第10回千曲川中流域砂礫河原保全再生検討会

今年度施工箇所の概要

令和2年10月1日

国土交通省 北陸地方整備局 千曲川河川事務所

4. 技術部会 委員からの主な指摘事項

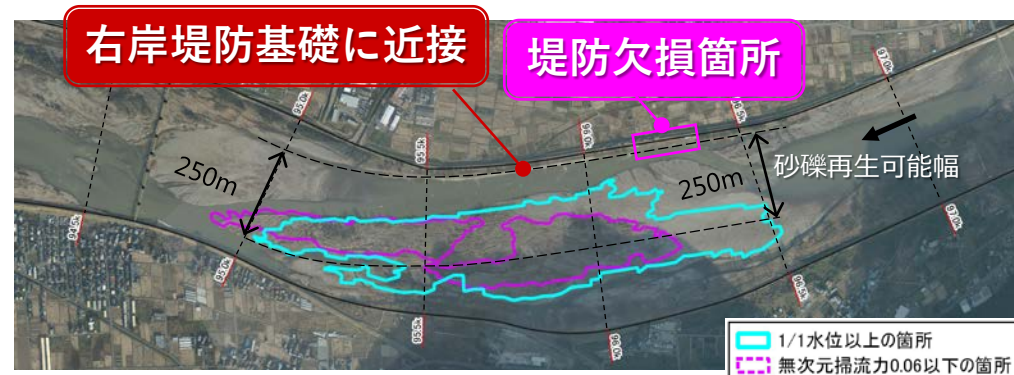
- 台風19号洪水時に96.3k右岸付近で堤防欠損が生じている状況にある。
- 自然再生事業により確保する砂礫再生可能幅250mの範囲が、右岸堤防基礎に近接する計画であり、再度被災のリスクを懸念。
